**DOSSIER DE DEMANDE D'ENREGISTREMENT**  
**SAS FIRE COMBRONDE**

**MEMOIRE EN REPONSE A LA DEMANDE DE COMPLEMENTS  
EMISE PAR LA DREAL**

**DOSSIER DE DEMANDE D'ENREGISTREMENT  
AU TITRE DE LA LEGISLATION SUR LES INSTALLATIONS  
CLASSEES POUR LA PROTECTION DE L'ENVIRONNEMENT  
CREATION D'UN ENTREPÔT LOGISTIQUE**

**SAS FIRE COMBRONDE  
ZAC DE L'AIZE 2 – LOT N°7  
COMBRONDE (63)**

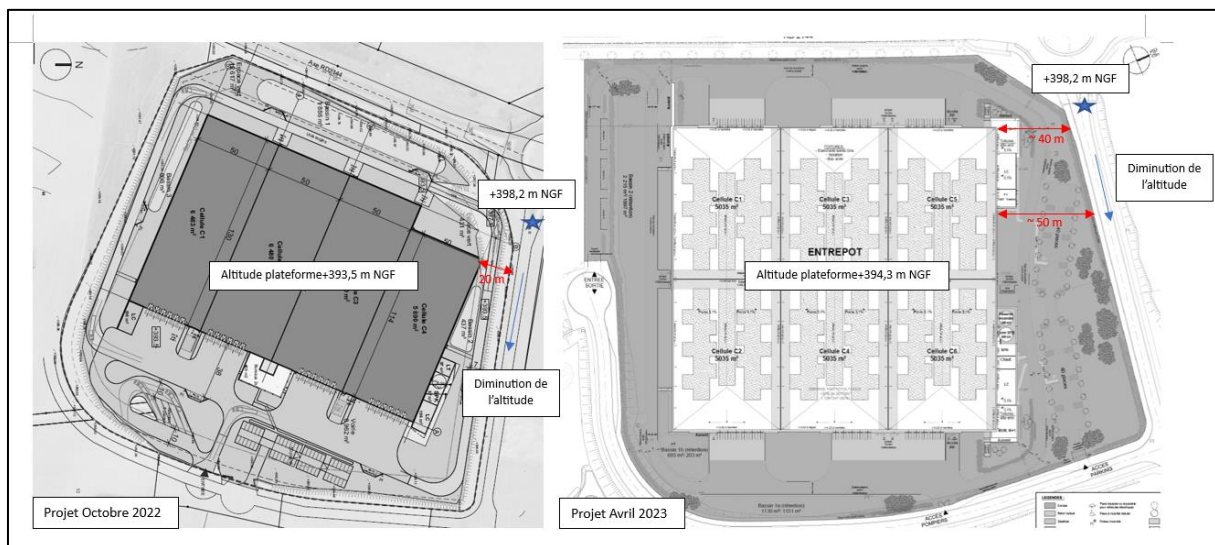
*Remarque de l'inspection datée du 4 mai 2023 :*

*Lors de la réunion du mois d'octobre, des flux de 5kW/m<sup>2</sup> sortaient du site notamment eu égard au fait que l'entrepôt se situait en contrebas de la route. Dans le dossier déposé, les flux sont de 3kW/m<sup>2</sup> et le décalage n'est évoqué nulle part. Pouvez-vous m'indiquer quelles mesures ont été prises en compte dans le cadre de Flumilog ?*

Le projet a totalement été revu depuis le mois d'octobre. Effectivement, à l'époque, les flux de 5 kW/m<sup>2</sup> sortaient au Nord et les flux de 3 kW/m<sup>2</sup> sortaient au Sud.

La plateforme a depuis été réhaussée (passée de 393.5 à 394.3) et le bâtiment repositionné est désormais double face, les quais orientés vers la RD à l'Ouest et la route d'accès à l'Est (voir figures ci-après).

- ❖ La différence de topographie, la plus problématique à l'époque, était au Nord-Ouest au niveau du rond-point (une différence de plus de 4 m). Cette différence de hauteur avait été appliquée de manière majorante dans les flux que nous vous avons présentés pour la cellule la plus au Nord, en augmentant la hauteur de la cible. Les flux de 5 kW/m<sup>2</sup> sortaient au Nord sur la route d'accès au site (aussi bien dans les résultats présentés avec et sans prise en compte de la topographie), la cellule étant positionnée à tout juste 20 m des limites de site en contrebas de la route. Pour rappel, la différence de topographie impliquait une augmentation maximale de 10 m sur les flux.

Désormais, au niveau des cellules les plus au Nord, les flux de 3 kW/m<sup>2</sup> sont atteints au maximum à 40 m des limites de la cellule à hauteur de d'homme (altitude plateforme +1,8 m). Il n'y a pas de nécessité de prendre en compte la topographie à l'extérieur du site puisque la route n'est pas atteinte. Par acquis de conscience nous avons réalisé la modélisation en prenant en compte une hauteur de cible de 6,5 m (altitude point haut de la route +1,8 m), les

flux ne sortent pas non plus des limites de site au Nord du fait du nouveau design du projet (dimensions de cellules plus réduites et positionnement des stockages à plus de 40 m des limites de site).

- ❖ La cellule la plus proche des limites de site est la cellule 2, au Sud-Est du site. Il n'y a pas de ce côté de différences de topographie susceptibles d'augmenter les flux thermiques reçus à l'extérieur du site. Seuls les flux de 3 kW/m<sup>2</sup> sortent du site au niveau de cette cellule.

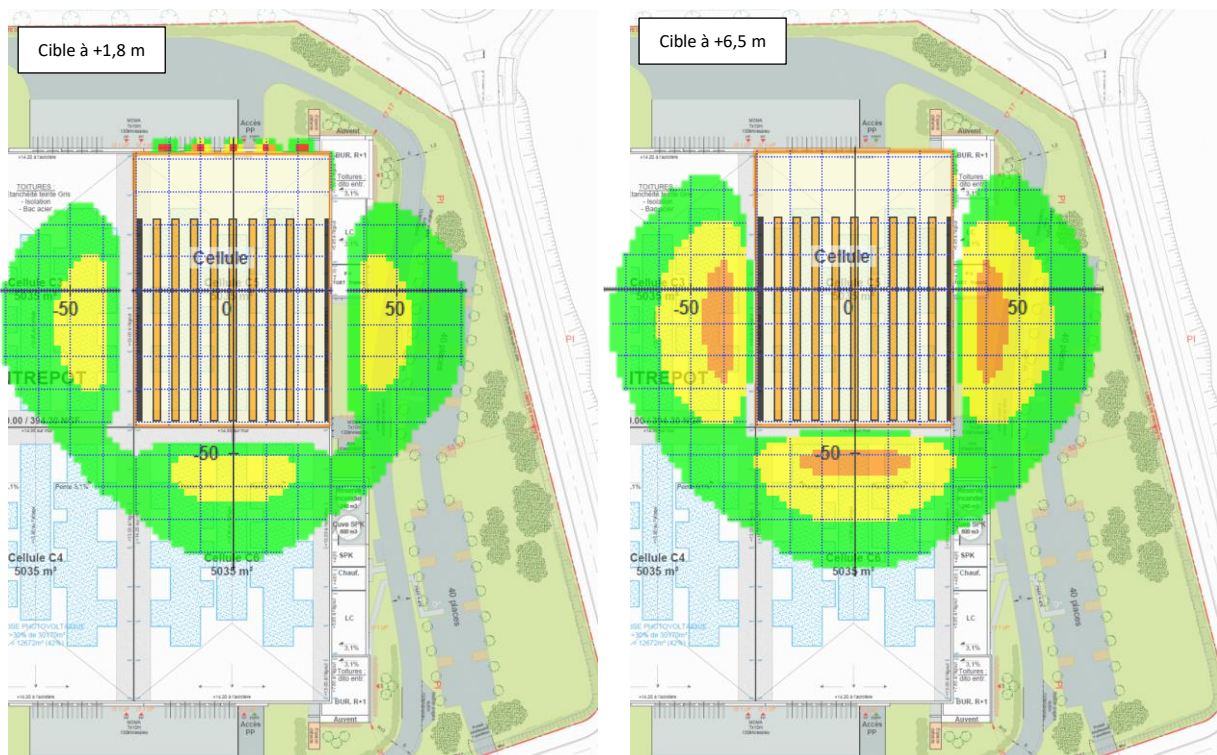
***Demande de compléments de la part de l'inspection en date du 9 mai 2023 :***

*Extrait de la réponse d'Airelles : « Désormais, au niveau des cellules les plus au Nord, les flux de 3 kW/m<sup>2</sup> sont atteints au maximum à 40 m des limites de la cellule à hauteur de d'homme (altitude plateforme +1,8 m). Il n'y a pas de nécessité de prendre en compte la topographie à l'extérieur du site puisque la route n'est pas atteinte. Par acquis de conscience nous avons réalisé la modélisation en prenant en compte une hauteur de cible de 6,5 m (altitude point haut de la route +1,8 m) »*

*Demande de compléments associées : Dans le texte que j'ai lu, je n'ai pas vu la prise en compte d'une hauteur de cible de 6,50 m - les rapports de calcul FLUMILOG indiquent une hauteur de cible de 1,80 mètre, les pages 14 et 15 de la PJ 2 justif AM entrepôts ne mentionnent pas l'examen des effets sur une cible à 6,5 mètre de haut.*

Le calcul tenant compte d'une hauteur de cible plus élevée n'a pas été présenté dans le dossier car pour nous il n'avait pas de nécessité de prendre en compte la topographie à l'extérieur du site puisque la route n'est pas atteinte compte-tenu des nouvelles configurations du projet. Par acquis de conscience cela avait été vérifié mais non présenté.

Vous trouverez ci-après les résultats de la modélisation tenant compte de la hauteur de cible majorante (à + 6,5 m). L'ensemble des flux est contenu sur site. La note de calcul est présentée en Annexe 2 du présent document.

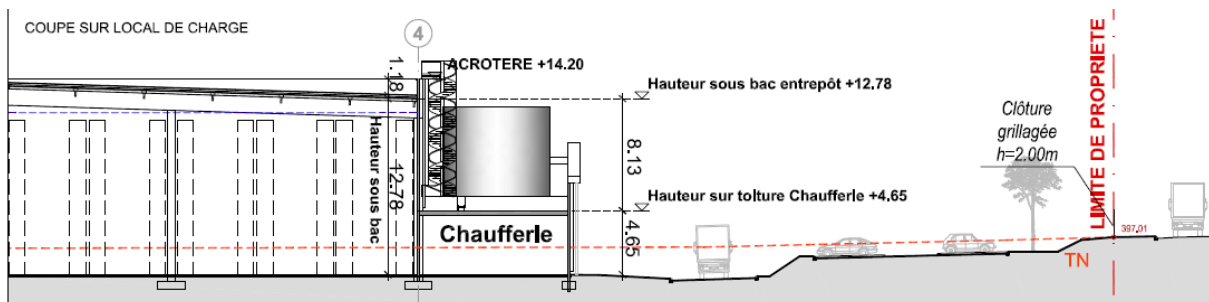
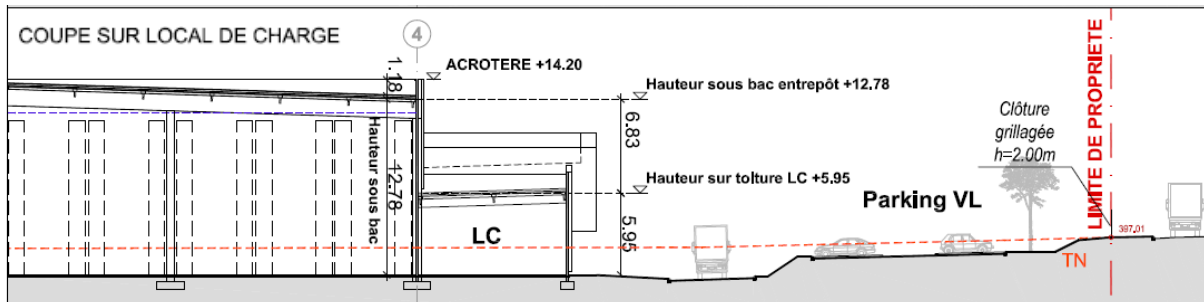
*Il faut nous faire connaître la nature de ces aménagements. Si cela affecte le respect d'une disposition de l'AM entrepôts, alors il faut une demande de dérogation dans la demande d'enregistrement.*

Le projet prévoit des installations annexes (chaufferie 2910 et atelier de charge 2925). Ces installations distinctes feront l'objet d'une télédéclaration ICPE séparée dans laquelle sera réalisée la demande d'aménagement. Pour information, les demandes d'aménagements concernent :

- ❖ L'arrêté du 03/08/18 relatif aux prescriptions générales applicables aux installations classées pour la protection de l'environnement soumises à déclaration au titre de la rubrique 2910 (chaufferie) prévoit à l'article 2.4.2 (résistance au feu) :

**« les éléments de construction présentent les caractéristiques de comportement au feu suivantes, vis-à-vis des locaux contigus ou des établissements, installations et stockages pour lesquels les distances prévues au point 2.1 de la présente annexe ne peuvent être respectées : - parois, couverture et plancher haut REI 120 (coupe-feu de degré 2 heures) ; ... »**

La couverture des locaux de charge sera constitué d'un bac acier multicouche (isolation laine de roche et étanchéité bitumineuse) satisfaisant le critère BROOF(t3). Il n'y aura pas de couverture REI 120 malgré le fait que les distances prévues au point 2.1 ne soit pas respectée. Néanmoins, l'entrepôt sera séparé de la chaufferie par une paroi REI 120 toute hauteur de l'entrepôt soit plus de 8,1 m au-dessus de la chaufferie (voir plan coupe ci-après). L'absence de plafond coupe-feu au niveau de la chaufferie n'aura pas d'impact étant donnée cette protection offerte par le mur REI 120 toute hauteur permettant de protéger les stockages de l'entrepôt.

- ❖ L'arrêté du 29/05/00 relatif aux prescriptions générales applicables aux installations classées pour la protection de l'environnement soumises à déclaration sous la rubrique n° 2925 (atelier de charge d'accumulateurs) prévoit à l'article 2.4.1 (comportement au feu des bâtiment) :

**« Les locaux abritant l'installation doivent présenter les caractéristiques de réaction et de résistance au feu minimales suivantes : ...**

**- couverture incombustible, ... »**

La couverture des locaux de charge sera constituée d'un bac acier multicouche (isolation laine de roche et étanchéité bitumineuse) satisfaisant le critère BROOF(t3). Elle ne sera donc pas incombustible au sens strict. Cette configuration n'engendre pas de risques supplémentaires. Les locaux de charge abritent très peu de matière combustible (les plastiques présents dans les chargeurs et les chariots). De plus, en cas d'incendie dans ce local, les chariots et leurs batteries étant au niveau du sol, il y a peu de chance que les flammes atteignent la toiture du local. En effet, en cas d'incendie dans une cellule, la hauteur de flamme est limitée à 2,5 fois la hauteur de stockage. Dans le cas du local de charge, cette hauteur sera donc limitée à 4 m.

Par ailleurs, l'entrepôt sera séparé des locaux de charge par une paroi REI120 toute hauteur de l'entrepôt soit plus de 6,8 m au-dessus des locaux de charge (voir plan coupe ci-après). L'absence de couverture incombustible au niveau des locaux de charge n'aura pas d'impact étant donnée cette protection offerte par le mur REI 120 toute hauteur permettant de protéger les stockages de l'entrepôt.
